**AVIS RELATIF À LA PROTECTION
CONTRE LES EVENTUELS EFFETS NOCIFS ET NUISANCES
PROVOQUÉS PAR LES RAYONNEMENTS NON IONISANTS
GÉNÉRÉS PAR DES ANTENNES ÉMETTRICES STATIONNAIRES**

Commune : CHARLEROI - Exploitant : DIGI

Référence exploitant : HT03994_A

Rapport n° 984 / 2026

Figure 1 : Vue en plan des lieux de séjour et des points de contrôle

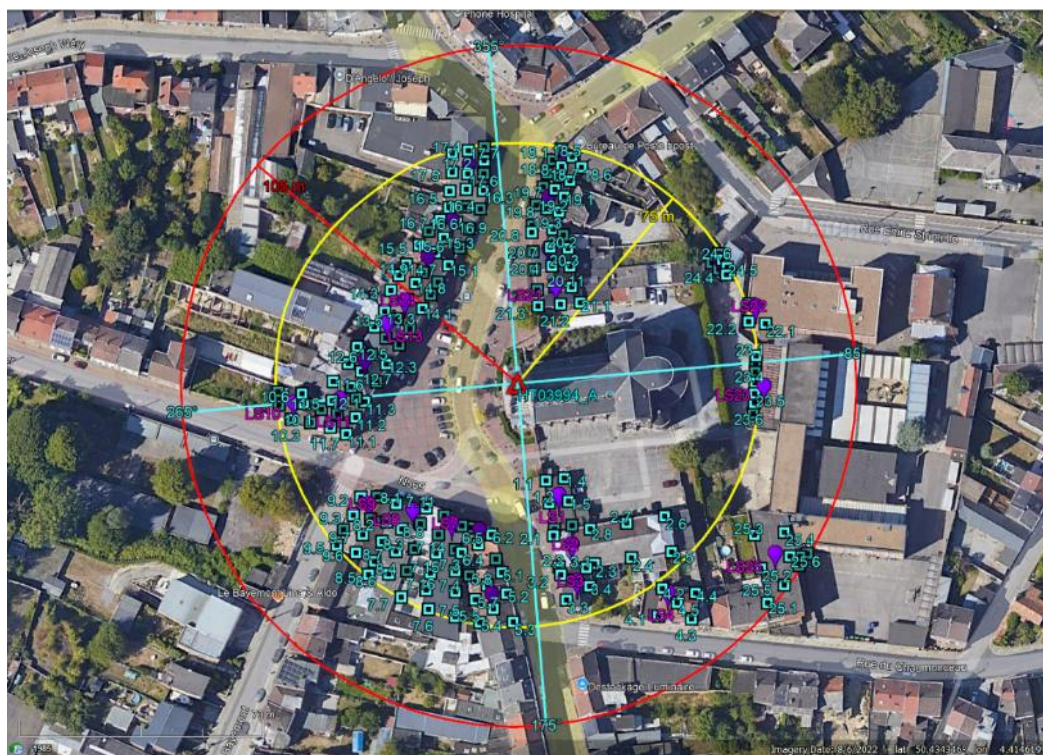
Les fréquences d'émission, la puissance rayonnée par chacune des antennes et leur gain permettent de déterminer le rayon de la zone à analyser. Tout dépassement de la limite par installation est exclu en dehors de cette zone. Le tableau 2 reprend les 35 LS² pour lesquels l'indice d'exposition est le plus élevé. Les différentes colonnes indiquent :

- le numéro du point de contrôle repris sur un des plans de la figure 1;
- le numéro du LS dans lequel se trouve le point de contrôle de la 1^{ère} colonne ;
- l'atténuation d'obstacle prise en compte pour le calcul de l'indice d'exposition dans le LS ;
- le résultat du calcul de l'indice d'exposition.

N° point de contrôle	LS	Atténuation (dB)	Indice d'exposition relatif à la limite par installation IE_i
0	LS7	3,0	0,917
39	LS7	3,0	0,901
40	LS7	3,0	0,859
50	LS7	3,0	0,804
51	LS7	3,0	0,800
41	LS7	3,0	0,758
47	LS7	3,0	0,753
27	LS5	3,0	0,732
38	LS7	3,0	0,730
31	LS5	3,0	0,729
26	LS5	3,0	0,714
46	LS7	3,0	0,714
52	LS7	3,0	0,711
48	LS7	3,0	0,699
49	LS7	3,0	0,684
28	LS5	3,0	0,682
29	LS5	3,0	0,681
42	LS7	3,0	0,665
123	LS17	3,0	0,661
32	LS5	3,0	0,661
53	LS7	3,0	0,635
127	LS17	3,0	0,625
122	LS17	3,0	0,622
45	LS7	3,0	0,602
158	LS22	3,0	0,598
124	LS17	3,0	0,591
159	LS22	3,0	0,590
128	LS18	3,0	0,585
25	LS5	3,0	0,584
129	LS18	3,0	0,584
114	LS16	3,0	0,578
160	LS22	3,0	0,576
43	LS7	3,0	0,572
30	LS5	3,0	0,561
115	LS16	3,0	0,559

Les résultats de l'évaluation décrite au paragraphe 4 indiquent que les antennes émettrices stationnaires de l'installation faisant l'objet du présent avis ne produisent pas, dans un lieu de séjour, un rayonnement électromagnétique maximum supérieur aux limites fixées à l'article 4 du décret.

En conclusion, les antennes émettrices stationnaires faisant partie de l'installation référencée dans le paragraphe 2 et dont les caractéristiques techniques sont résumées dans le tableau 1 **respectent les limites d'immission** fixées à l'article 4 du décret du 8 décembre 2022 (M.B. du 16.12.2022) modifiant le décret du 3 avril 2009 relatif à la protection contre les éventuels effets nocifs et nuisances provoqués par les rayonnements non ionisants générés par des antennes émettrices stationnaires.
